# Aktennotiz

Aktenzeichen: BAZL / 365.300-00001/00018/00025/00002

## TBV / Windenergieanlagen Eriswil Gunholz BE / ID-73, Stellungnahme BAZL-SIAP

**Abbildung 1:** Anlagenstandort gemäss Formular B vom 01.11.2022

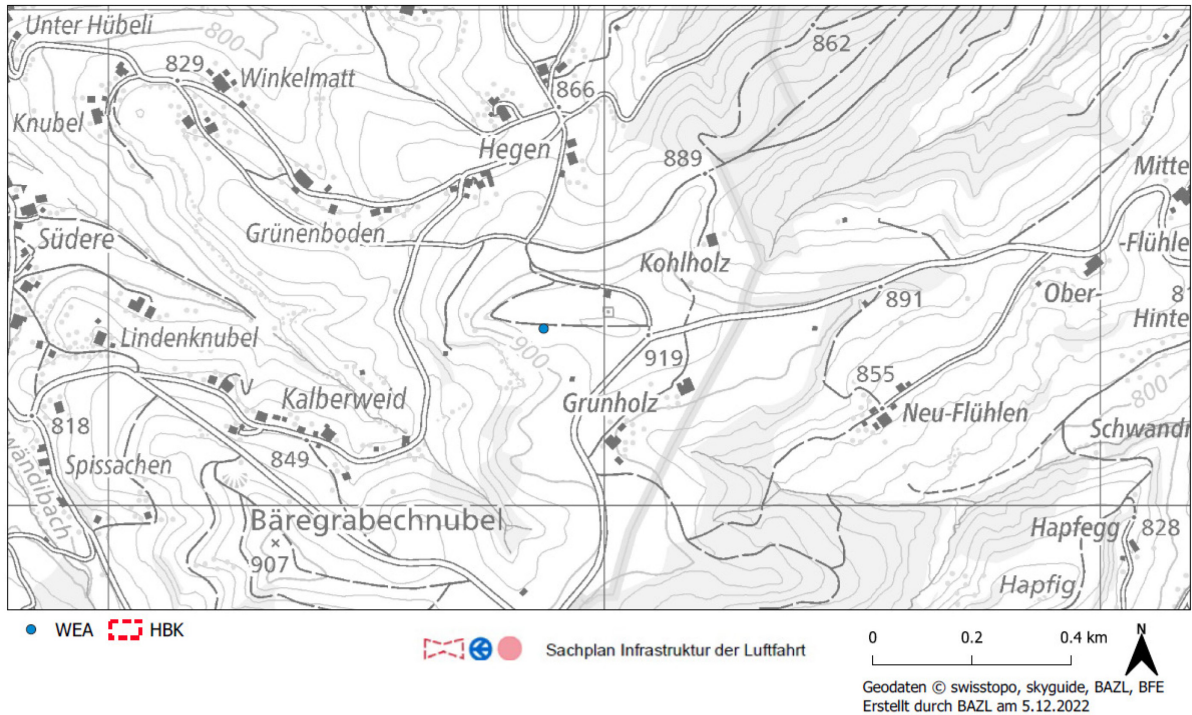
Bezüglich der potentiellen Windenergieanlage im vorgesehenen Gebiet erkennen wir keine Konflikte mit dem Hindernisbegrenzungsflächen-Kataster (HBK) sowie den An- und Abflugrouten (inklusive Anflugsektoren) von zivilen Flugplätzen.

Bezüglich der potentiellen Windenergieanlage in den vorgesehenen Gebieten können wir eine positive Stellungnahme abgeben.
